Keuringsverslag van een elektrische laagspanning- en zeer lage spanningsinstallatie

NIET CONFORM

Straatnaam Leopoldstraat
Huisnummer 42
Busnummer
Postcode 2920
Gemeente KALMTHOUT
Land België

Controlebezoek van een huishoudelijke installatie volgens (KB 08/09/2019) - AREI Boek 1- 6.5. en 4.2.4.3.

Afbeelding schakel- en verdeelbord:

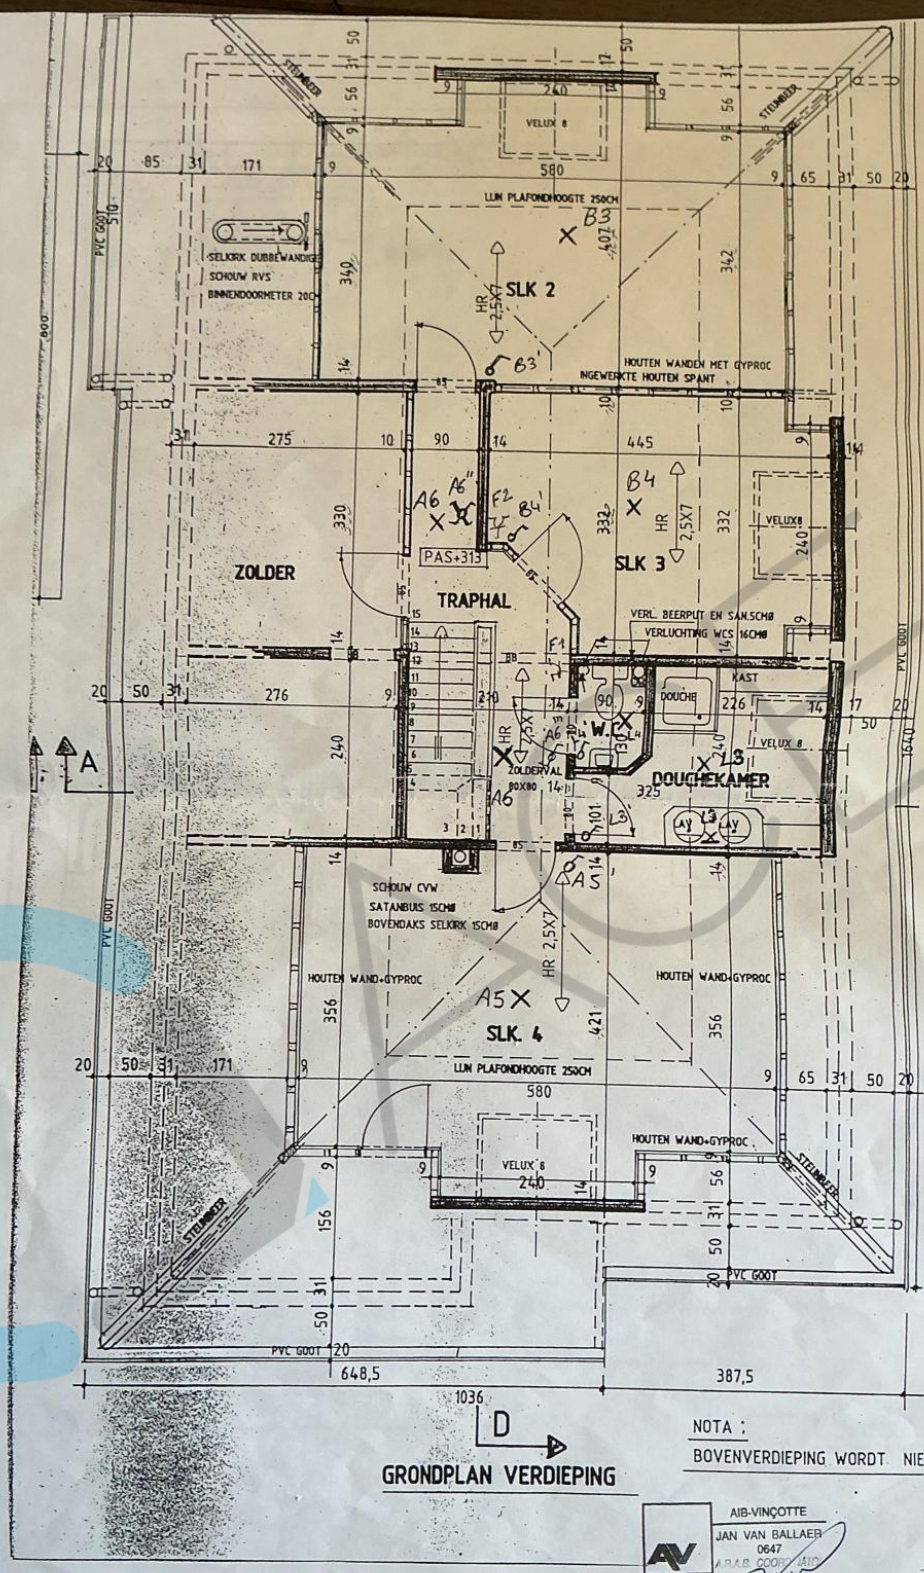
- I1.02 Eéndraadschema van de installatie komt niet overeen met de werkelijkheid. (Boek 1 Afdeling 2.12 - 2.13 en 3.1.2)
- I1.04 Situatieschema van de installatie komt niet overeen met de werkelijkheid. (Boek 1 Afdeling 2.12 - 2.13 en 3.1.2)
- I9.07 Niet alle contactdozen op LS zijn kinderveilig conform NBN C 61-112-1:2017. (Boek 1 Onder verdeelbord Onderafdeling 1.4.2.3. en 5.3.5.2.)
- N12 De elektrische installatie was niet volledig toegankelijk, wij hadden geen toegang tot Bemeubeld en bewoond volgende lokalen:
